LEVANTAMIENTO DE OBSERVACIONES A LA EVALUACIÓN PRELIMINAR PARA LA DECLARACIÓN DE IMPACTO AMBIENTAL

PROYECTO DE ESTACIÓN DE RECEPCIÓN Y DESPACHO DE GAS NATURAL LICUEFACTADO

PAMPA MELCHORITA

(Respuesta al INFORME Nº 152 – 2012 – MEM-AAE/IB)

Titulo: Diagrama de Flujo de la Operación del TLF

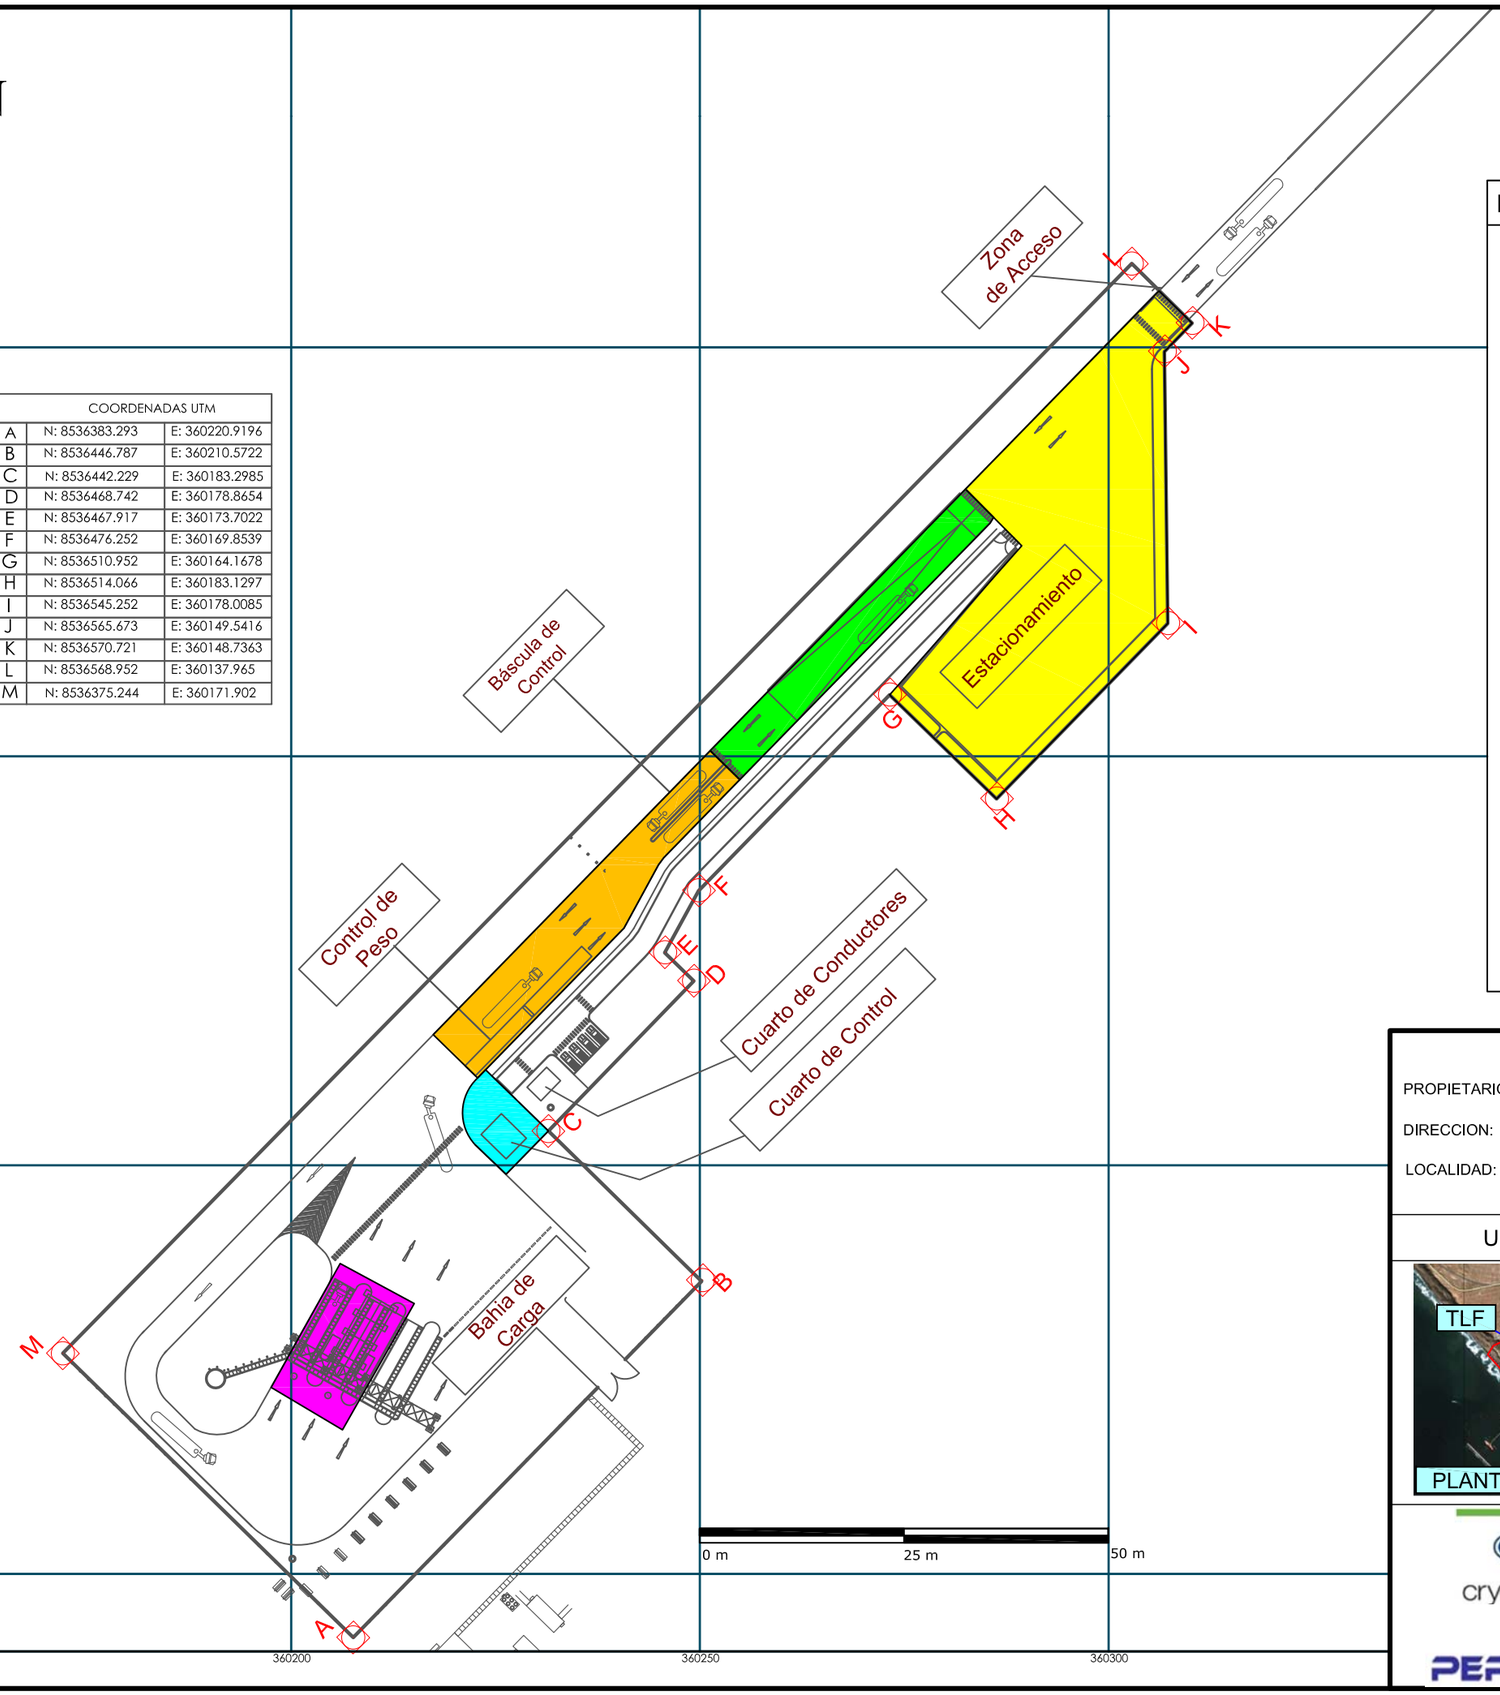
"La empresa deberá presentar una descripción detallada de la etapa de construcción y operación de la Estación de Recepción y Despacho de Gas Natural Licuefactado ("GNL"). Asimismo, deberá presentar a una escala adecuada el diseño de la localización de las actividades adjuntando un diagrama de flujo de la secuencia de las actividades de carga para mejor comprensión. El Flujograma, la localización de las actividades adjuntando su diagrama de flujo deben ser presentados con una leyenda donde especifica los detalles del diagrama a una escala adecuada, debidamente firmadas por un especialista."

Por lo tanto la empresa deberá presentar una descripción detallada de la construcción y operación de la Estación de Recepción y Despacho de Gas Natural Licuefactado ("GNL") . Asimismo, la empresa deberá presentar a una escala adecuada el diseño de la localización de las actividades adjuntando un diagrama de flujo de la secuencia de las actividades de carga para mejor comprensión. Además la empresa debe presentar el Flujograma, la localización de las actividades adjuntando su diagrama de flujo a una escala adecuada, debidamente firmadas.

A continuación se complementa la explicación con un Diagrama de Flujo de la secuencia de carga, indicando los puntos en los que se desarrolla cada una de las operaciones.

En el diagrama de flujo siguiente se ilustra las actividades arriba mencionadas y donde se desarrollan físicamente en el TLF.

Titulo: Plano de Distribución de la Estación de Recepción y Despacho de GNL

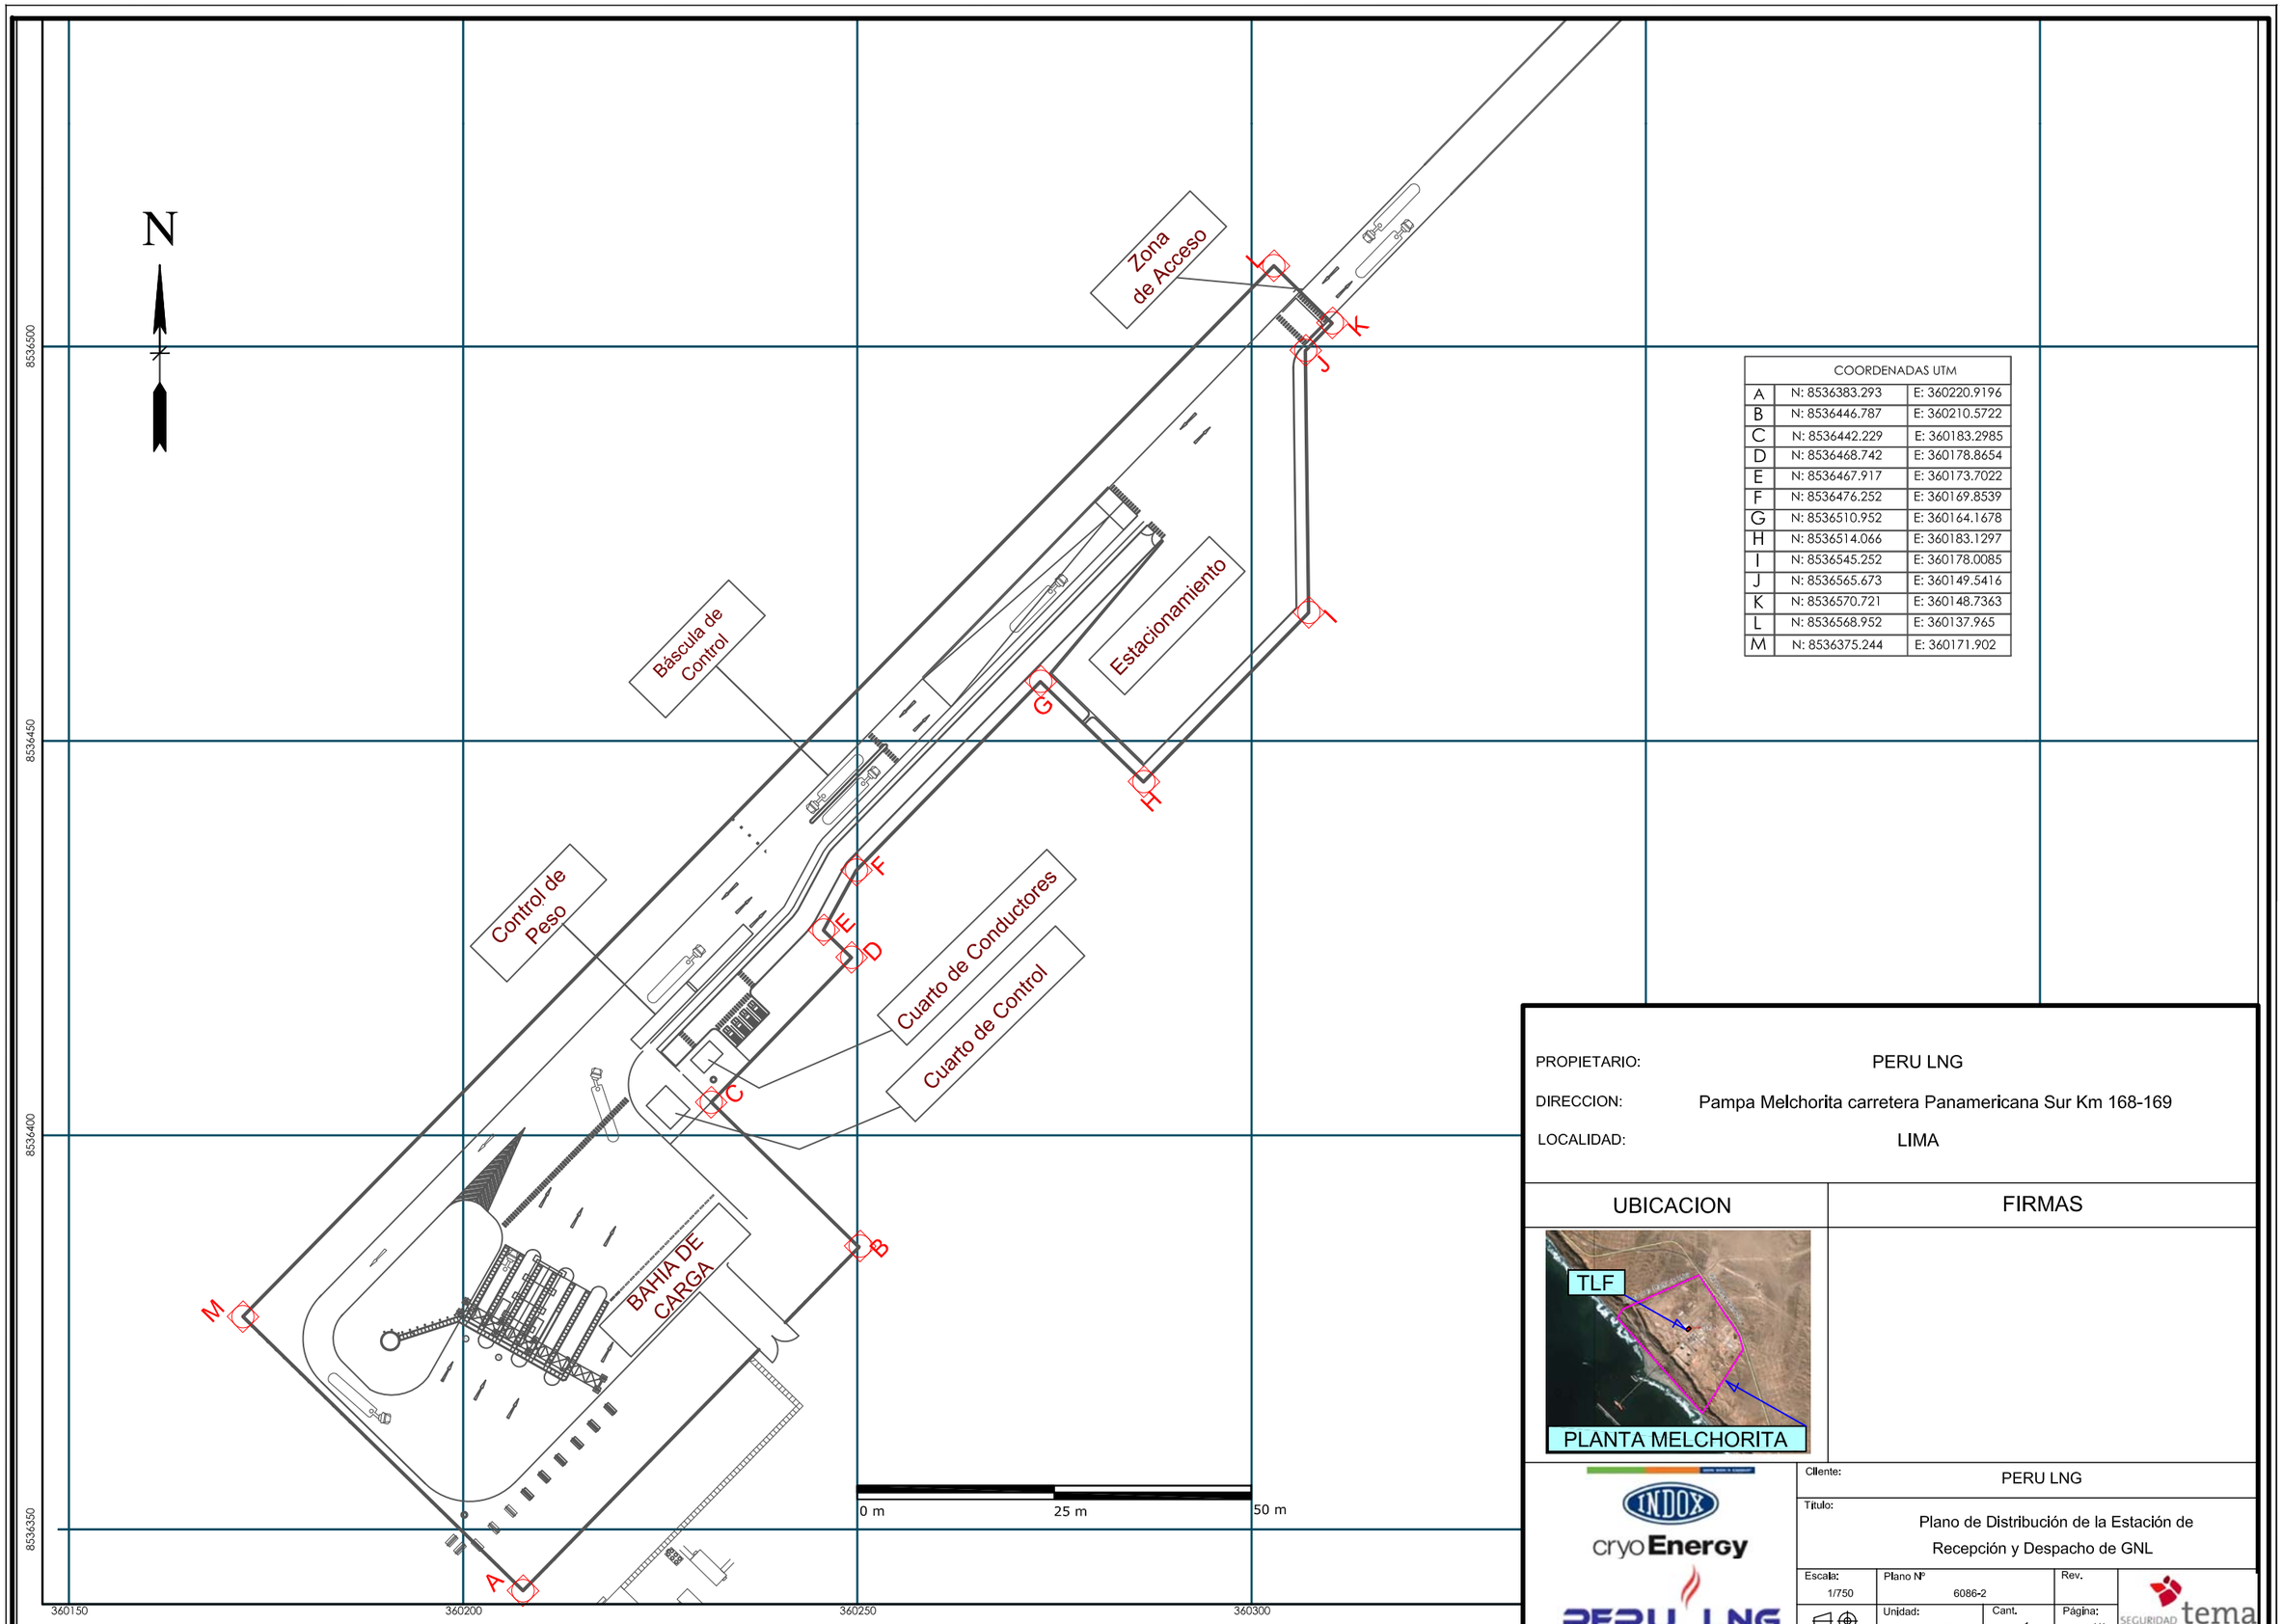
"La empresa deberá volver a presentar el Plano de Distribución de la Estación de Recepción y Despacho de GNL, detallando una leyenda en forma clara de la ubicación del proyecto y de la planta Melchorita, a una escala adecuada, en coordenadas UTM, debidamente firmado por un profesional de la especialidad"

Sin embargo, en el plano 2 –Distribución de la Estación de Recepción y despacho de GNL, se puede observar en el grafico de ubicación que una parte del proyecto se encuentra ubicado en el mar. En es ese sentido , la empresa deberá volver ha presentar el Plano de Distribución de la Estación de Recepción y Despacho de GNL, detallando una leyenda en forma clara la ubicación del proyecto y la planta Melchorita, a escala adecuada, en coordenadas UTM, debidamente firmado por un profesional de la especialidad.

En el **Anexo I** del presente documento se incluye el Plano de Distribución de las Instalaciones, indicando claramente la ubicación del proyecto y de la Planta de PERU LNG.
